Onderwerp: Wijzigingsprocedure geluidproductieplafonds

Hierbij verzoek ik u op grond van artikel 11.28 van de Wet milieubeheer (hierna: de wet) geluidproductieplafonds aan te passen langs de A1 ter hoogte van Laren, langs de A15 ter hoogte van Ridderkerk, langs de A28 ter hoogte van Spier en langs de A13 ter hoogte van de Ackersdijksche Plassen.

Resultaten akoestisch onderzoek op referentiepunten

Wijziging geluidscherm A13 - Ackerdijksche plassen

Figuur 1. Weergave gewijzigde schermen en effecten op geluidproductieplafonds A1 Laren

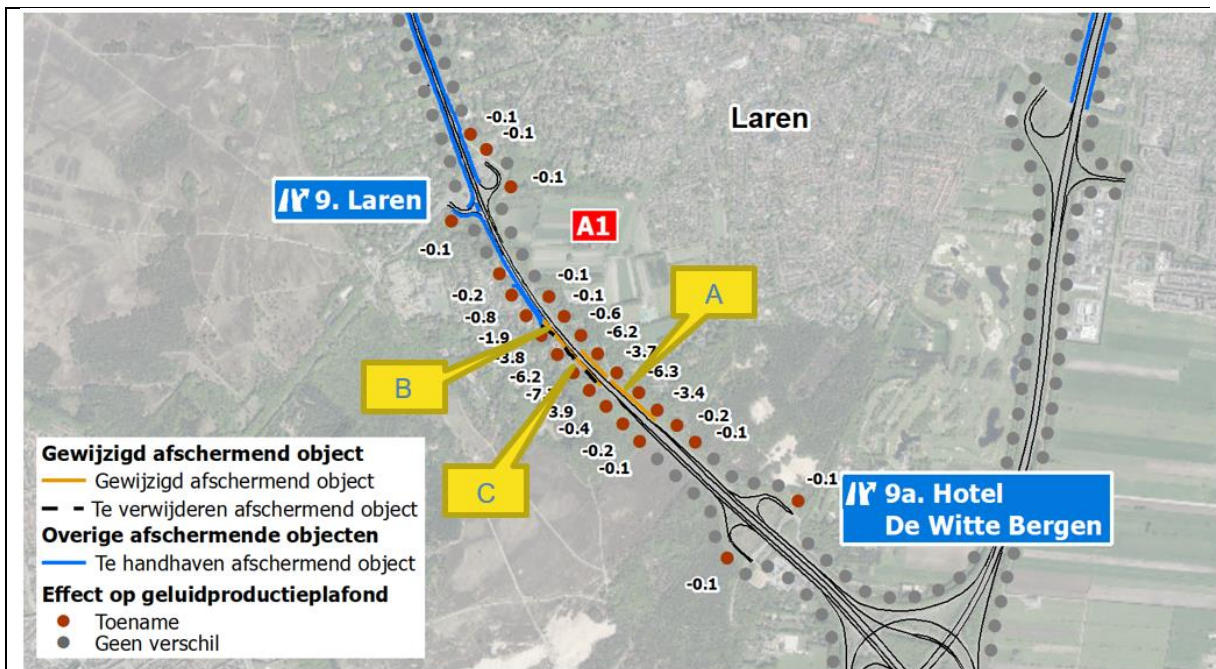
Aan weersijden van de A1 ter hoogte van Laren bevinden zich afscherpende objecten die niet in het geluidregister zijn opgenomen. Uit ingewonnen gegevens van Rijkswaterstaat blijkt dat deze afscherpende objecten in 2013 zijn gerealiseerd. Daarnaast bevindt zich aan de westzijde een afscherpend object, dat in werkelijkheid niet aanwezig is. Uit ingewonnen gegevens van Rijkswaterstaat blijkt dat dit afscherpende object in 2012 niet aanwezig was, wat tevens blijkt uit foto's van deze locatie die vóór 1 juli 2012 zijn genomen.

Label	Rijksweg	Hm van	Hm tot	Toelichting	Lengte [m]	Hoogte [m]	Reflectie [%]
A	A1	27.72	28.13	Geluidscherm ontbreekt in het geluidregister	410	4	20
B	A1	27.54	27.88	Geluidscherm ontbreekt in het geluidregister	340	5	20
C	A1	27.55	27.88	Geluidwal ontbrekt in geluidregister opgenomen	330	4	0

Nr. referentiepunt	X-coördinaat	Y-coördinaat	Geldend GPP [dB]	Gewijzigd GPP [dB]
19932	143638.26	472659.69	67.9	67.5
19933	143704.07	472590.92	67.7	67.5
19934	143771.44	472520.15	68.1	68.0
19940	144121.93	472055.77	63.4	63.3
23383	144406.05	472283.58	63.4	63.3
23388	143995.53	472518.08	68.5	68.4
23389	143921.02	472584.96	68.3	68.1
23390	143843.22	472647.17	68.4	65.0
23391	143769.53	472714.98	67.9	61.6
23392	143680.38	472794.07	68.8	65.1
35188	143020.14	473401.05	55.4	55.3
35191	143211.50	473192.37	59.1	58.9
35192	143261.59	473105.80	59.8	59.0
35193	143318.33	473023.51	61.3	59.4
35194	143378.14	472943.44	63.0	59.2
35195	143442.70	472867.05	65.7	59.5
35196	143507.00	472796.12	67.4	59.7
35197	143572.31	472726.71	68.4	64.5
35199	143603.83	472871.56	67.9	61.7
35200	143537.02	472945.98	67.5	66.9
35201	143470.20	473020.40	67.7	67.6
35202	143409.83	473099.96	68.2	68.1
35207	143258.36	473538.60	62.9	62.8
35209	143160.58	473689.27	58.5	58.4

Figuur 2. Weergave gewijzigde schermen en effecten op geluidproductieplafonds A15 Ridderkerk

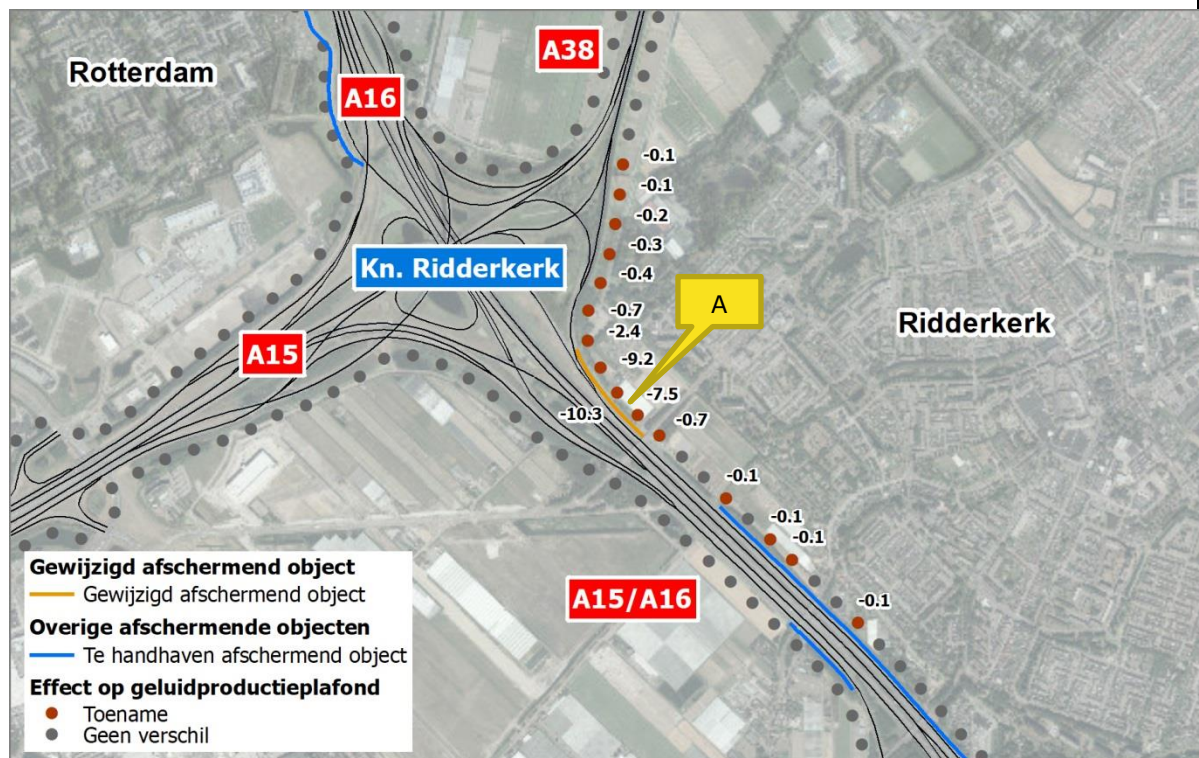
Aan de oostzijde van de A15 ter hoogte van Ridderkerk bevindt zich een afschermend object dat niet in het geluidregister is opgenomen. Uit ingewonnen gegevens van Rijkswaterstaat blijkt dat dit afschermend object in 2013 is gerealiseerd.

Label	Rijksweg	Hm van	Hm tot	Toelichting	Lengte [m]	Hoogte [m]	Reflectie [%]
A	A15	64.47	64.85	Geluidscherm ontbreekt in het geluidregister	380	6	20

Nr. referentiepunt	X-coördinaat	Y-coördinaat	Geldend GPP [dB]	Gewijzigd GPP [dB]
20714	100127.59	430862.41	58.8	58.7
20717	99910.81	431069.87	59.7	59.6
20718	99838.49	431138.96	60.7	60.6
20720	99691.58	431274.55	69.0	68.9
20723	99472.97	431480.07	71.0	70.3
20724	99400.34	431548.80	71.4	63.9
20725	99332.55	431622.23	71.4	61.1
20726	99276.87	431704.95	70.5	61.3
20727	99234.35	431794.45	67.9	65.5
20728	99236.54	431893.50	66.6	65.9
20729	99276.36	431984.79	66.5	66.1
20730	99307.72	432079.63	65.6	65.3
20731	99326.19	432177.91	65.1	64.9
20732	99340.52	432276.84	65.3	65.2
20733	99350.46	432376.35	66.2	66.1

Figuur 3. Weergave gewijzigde schermen en effecten op geluidproductieplafonds A28 Spier.

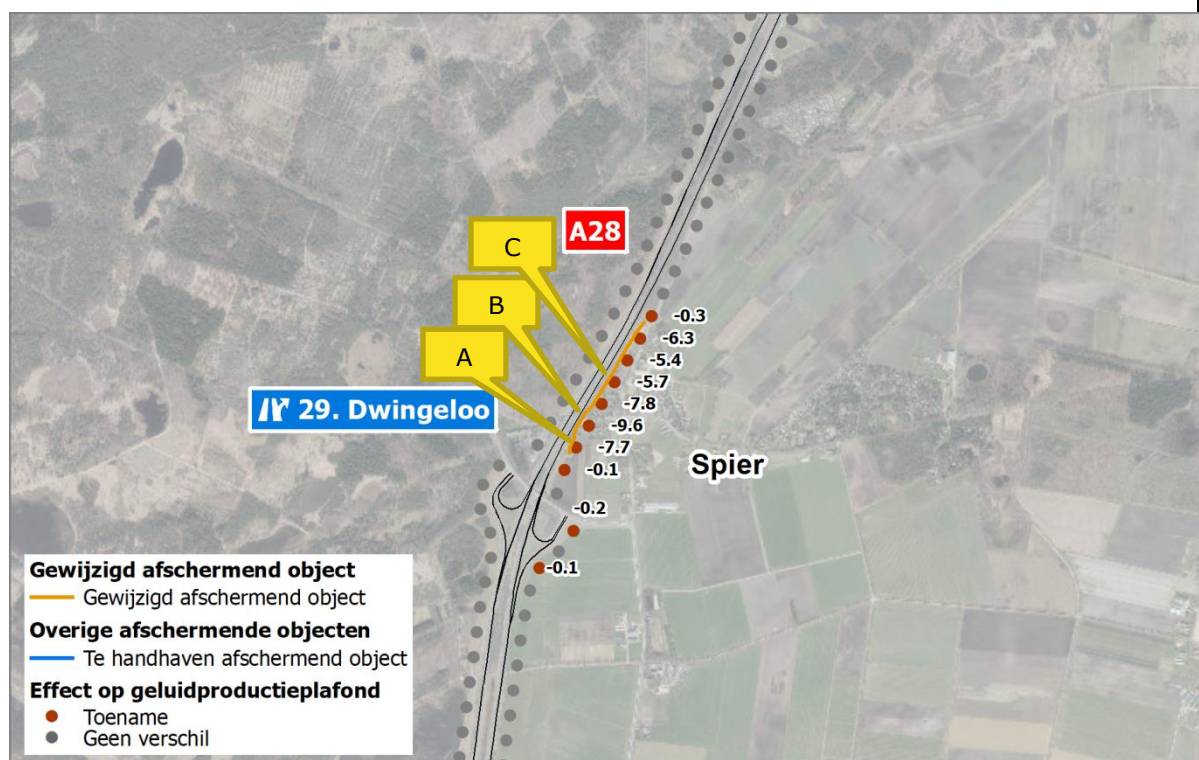
Aan de oostzijde van de A28 ter hoogte van Spier bevindt zich een afschermend object dat niet in het geluidregister is opgenomen. Uit ingewonnen gegevens van Rijkswaterstaat blijkt dat dit afschermend object in 2017 is gerealiseerd.

Label	Rijksweg	Hm van	Hm tot	Toelichting	Lengte [m]	Hoogte [m]	Reflectie [%]
A	A28	152.60	152.68	Geluidswal ontbreekt in het geluidregister	80	5	0
B	A28	152.68	152.84	Geluidscherm ontbreekt in het geluidregister	160	5,5	20
C	A28	152.84	153.21	Geluidswal ontbreekt in het geluidregister	370	5	0

Nr. referentiepunt	X-coördinaat	Y-coördinaat	Geldend GPP [dB]	Gewijzigd GPP [dB]
42114	227481.45	536693.96	63.1	63.0
42116	227613.90	536840.51	59.2	59.0
42119	227578.66	537080.96	66.2	66.1
42120	227624.04	537170.04	66.3	58.6
42121	227674.85	537256.16	66.1	56.5
42122	227725.66	537342.29	64.9	57.1
42123	227776.48	537428.42	64.0	58.3
42124	227827.29	537514.55	63.5	58.1
42125	227878.11	537600.68	64.8	58.5
42126	227923.98	537689.54	66.1	65.8

Figuur 4. Weergave gewijzigde schermen en effecten op geluidproductieplafonds A13 Ackerdijsche Plassen.

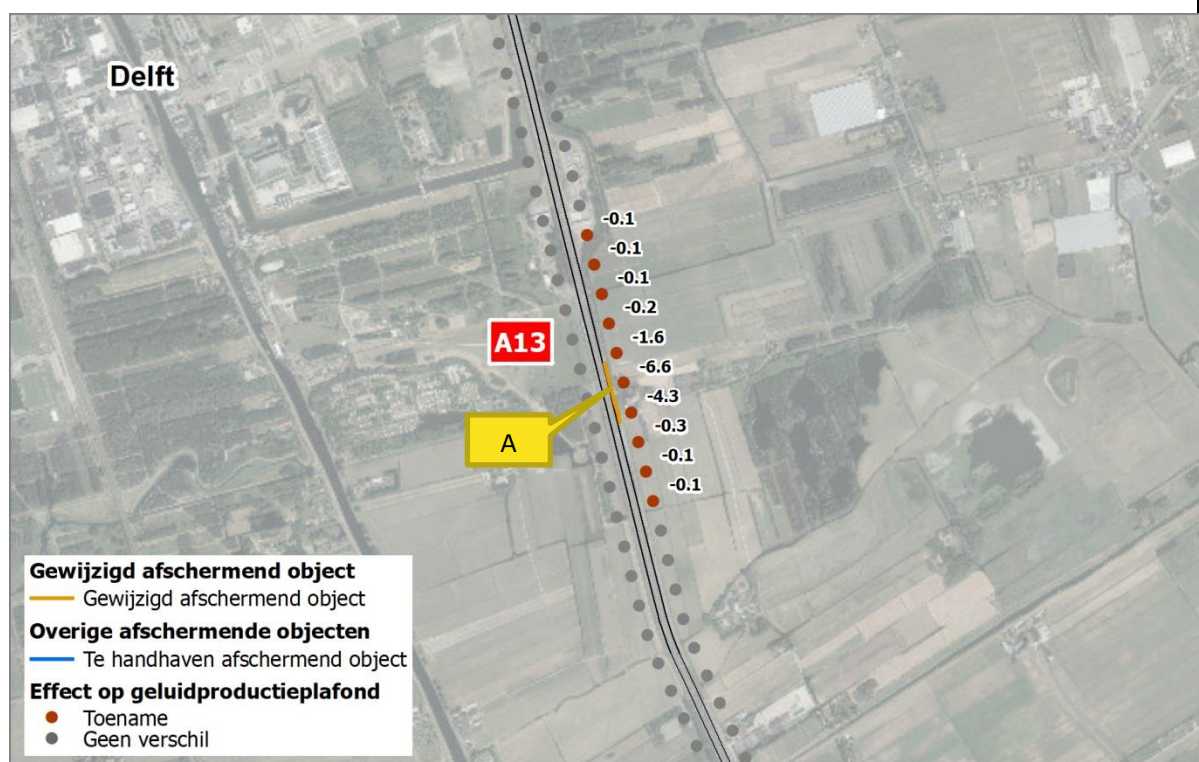
Aan de oostzijde van de A13 ter hoogte van de Ackerdijsche Plassen bevindt zich een afschermend object dat niet in het geluidregister is opgenomen (afschermend object A in onderstaande figuur). Uit ingewonnen gegevens van Rijkswaterstaat blijkt dat dit afschermend object in 2014 is gerealiseerd.

Label	Rijksweg	Hm van	Hm tot	Toelichting	Lengte [m]	Hoogte [m]	Reflectie [%]
A	A13	13.19	13.39	Geluidscherm ontbreekt in het geluidregister	200	4	20

Nr. referentiepunt	X-coördinaat	Y-coördinaat	Geldend GPP [dB]	Gewijzigd GPP [dB]
28031	87112.72	443420.44	71.1	71.0
28032	87088.34	443518.03	71.4	71.3
28033	87063.96	443615.61	71.1	70.8
28034	87039.62	443713.21	71.1	66.8
28035	87015.27	443810.80	71.2	64.6
28036	86990.93	443908.40	70.9	69.3
28037	86966.57	444005.99	70.9	70.7
28038	86942.20	444103.58	71.0	70.9
28039	86917.85	444201.17	71.1	71.0
28040	86893.52	444298.77	71.0	70.9

# Bijlage 2.1 : Geluidschermen project

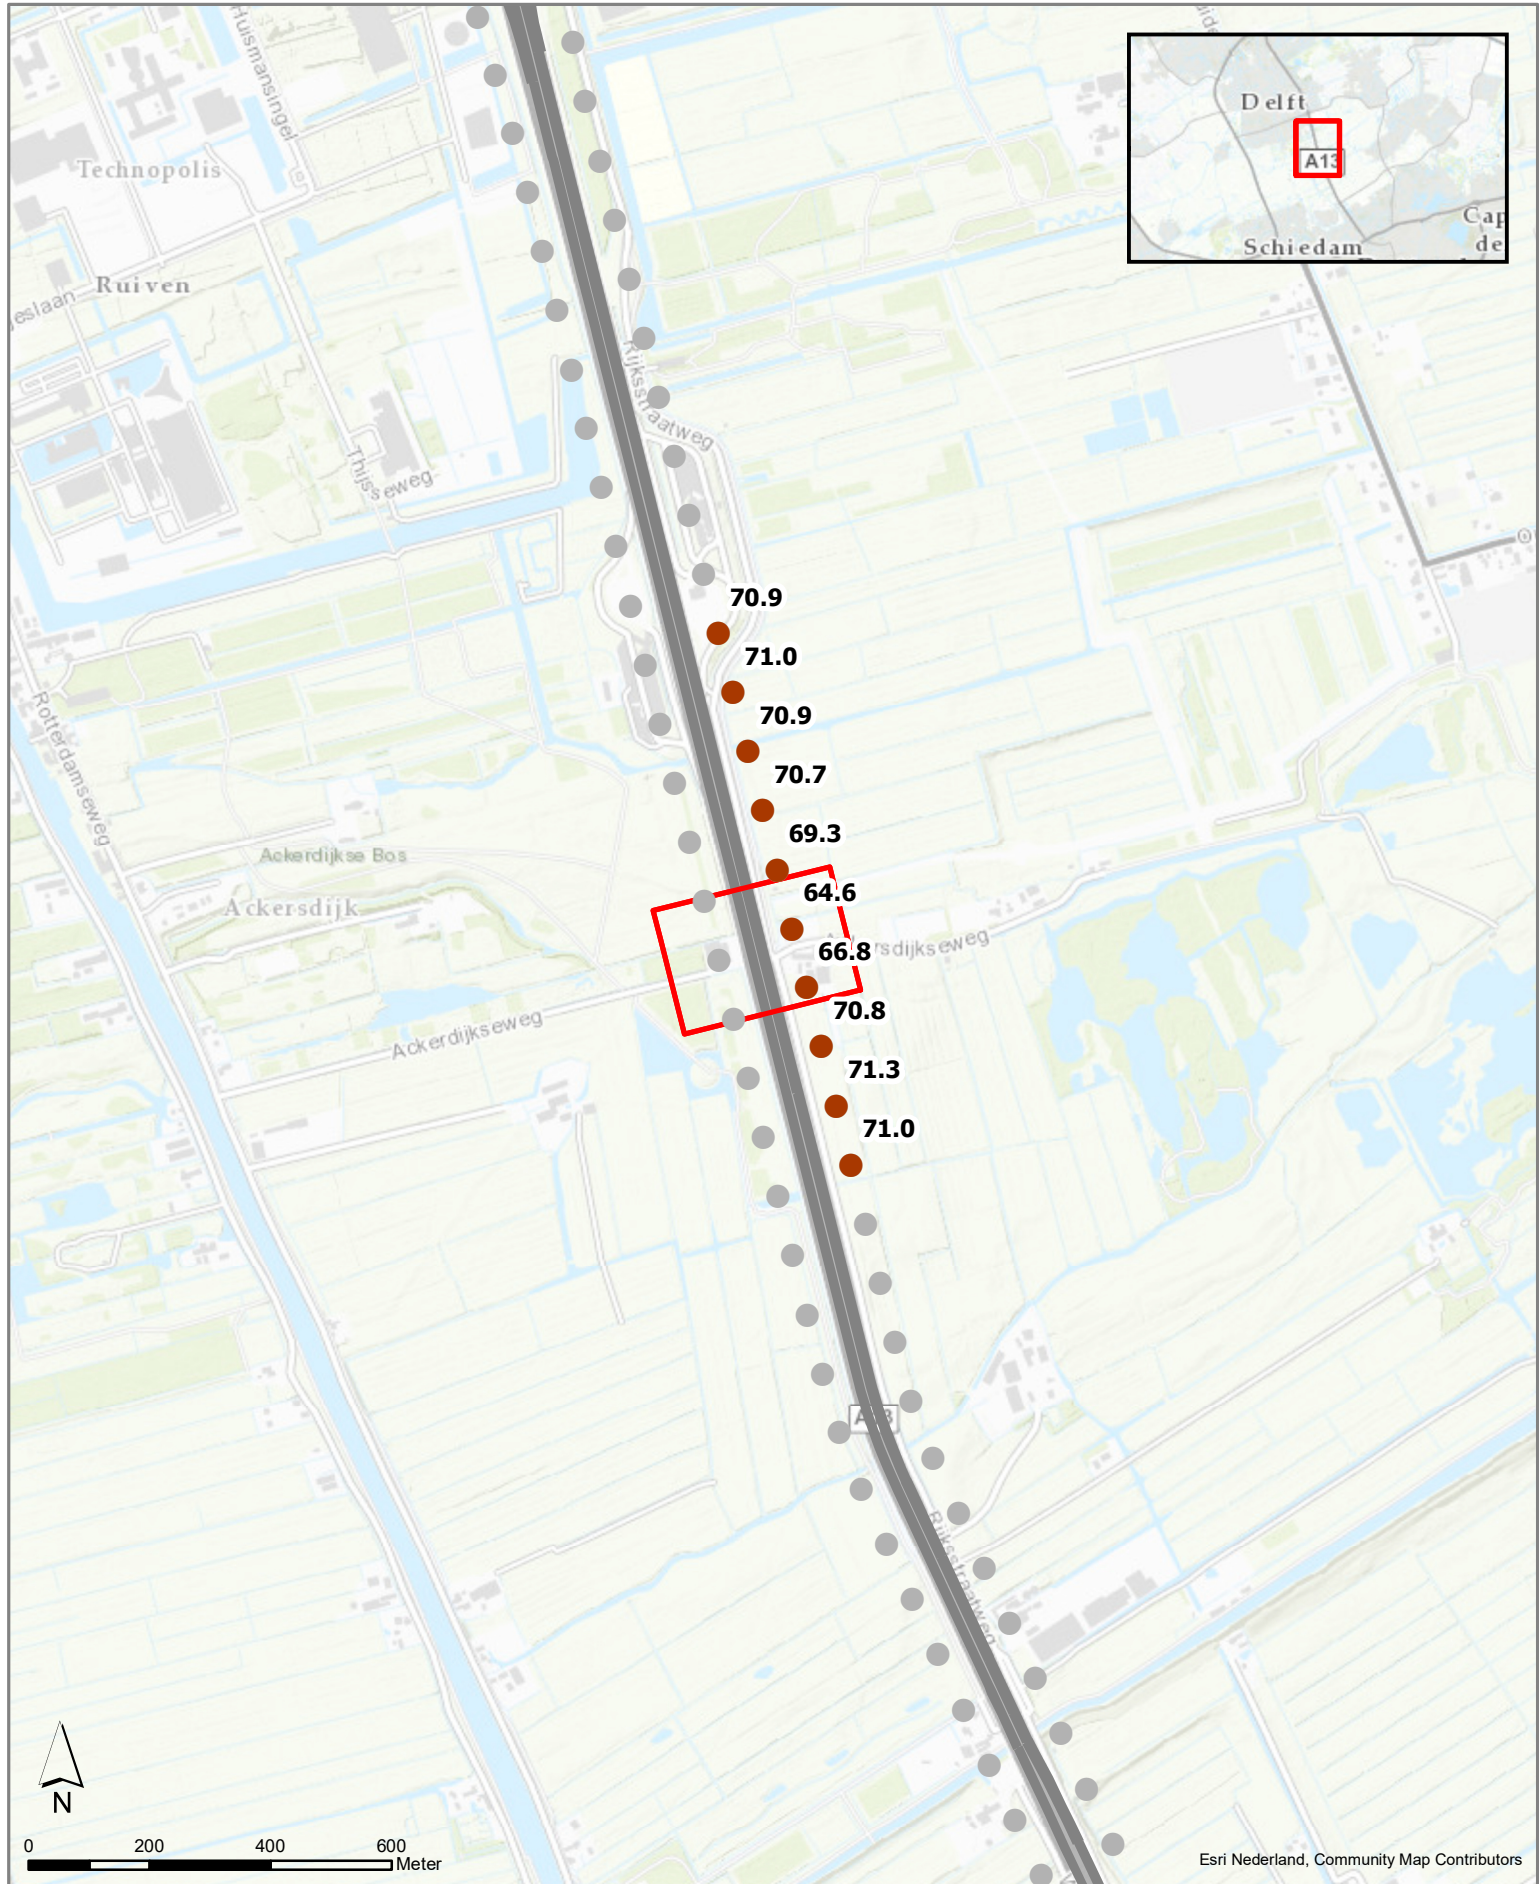
Ten oosten van de rijksweg A13 ter hoogte van de Ackerdijksche plassen is een geluidscherm aanwezig dat nog niet is opgenomen in het geluidregister. Het gaat hierbij om een geluidscherm met een lengte van ca. 220 meter en een hoogte van 4 meter. Het scherm is absorberend uitgevoerd (reflectiefactor 0,2).
